Mission régionale d'autorité environnementale

**Avis de la Mission régionale d'autorité environnementale
de la région Nouvelle-Aquitaine
relatif au projet de parc éolien des « Monts de Chalus »
sur la commune de Saint-Mathieu (87)**

n°MRAe 2020APNA25

dossier P-2019-8551

Extrait de l'étude d'impact page 95-Zones d'intérêt écologique autour du projet

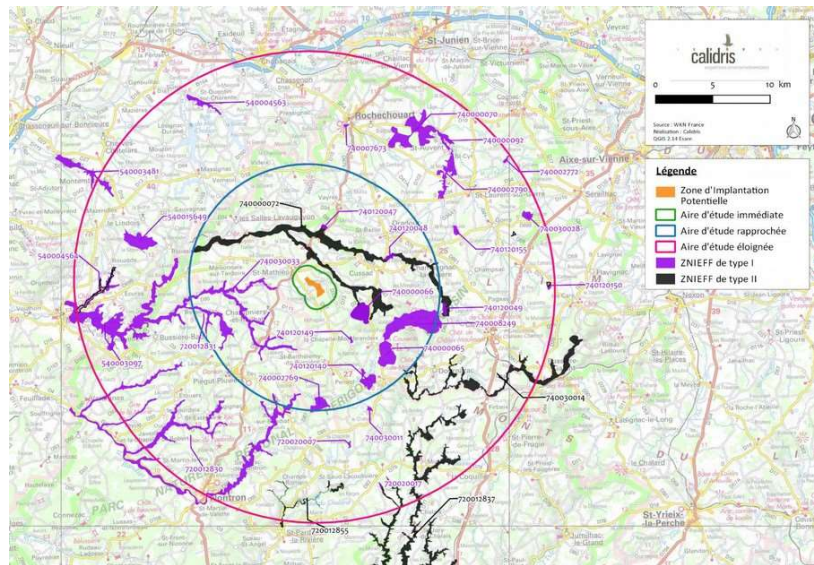
Concernant la flore, La zone d'implantation potentielle présente majoritairement des enjeux faibles pour le porteur de projet (page 108). La MRAe relève toutefois que l'étude conclue à l'absence d'Ambrosie sur la zone d'implantation potentielle alors que cette plante invasive est inventoriée sur la commune de Saint-Mathieu selon l'observatoire de la biodiversité végétale de Nouvelle-Aquitaine⁸.

Le porteur de projet devrait présenter des mesures de précaution pour éviter toute dissémination de cette plante à l'occasion du projet.

Variante retenue et synthèse des enjeux (EI page 333)

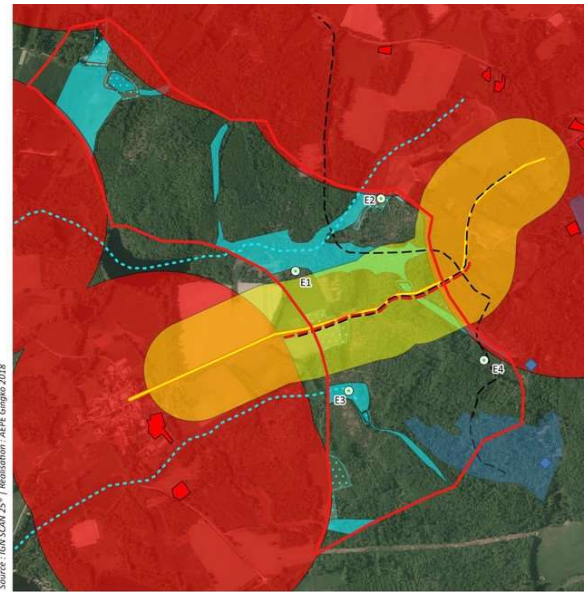
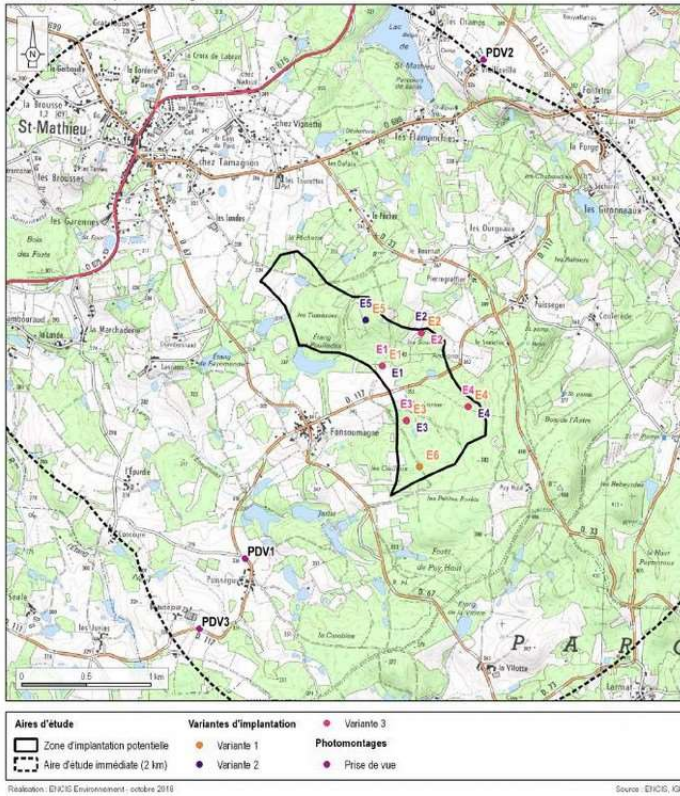
Trois variantes d'implantation des éoliennes ont fait l'objet d'une analyse comparative. La MRAe relève que le pétitionnaire formule des recommandations d'implantation par rapport aux enjeux et page 12 du résumé non technique et page 317 et suivantes de l'étude d'impact, mais que le projet s'en écarte sur les points suivants :

- Éviter l'implantation d'éoliennes sur ou à proximité de ces cours d'eau temporaires. Les aménagements devraient veiller à préserver le milieu et le bon écoulement des eaux ;
- Éviter l'implantation des éoliennes en zone humide ;
- Tenir compte des enjeux faune/flore : s'éloigner des lisières, éviter les cours d'eau, les landes, les boisements, préserver les haies et les zones humides ;

La MRAe considère donc que le choix du site retenu n'est pas en cohérence avec les intentions affichées dans le dossier, et qu'au regard de l'état initial des milieux physique et naturel et des enjeux associés, elle estime que la démarche d'évitement et réduction des impacts sur le site n'a pas été correctement menée.
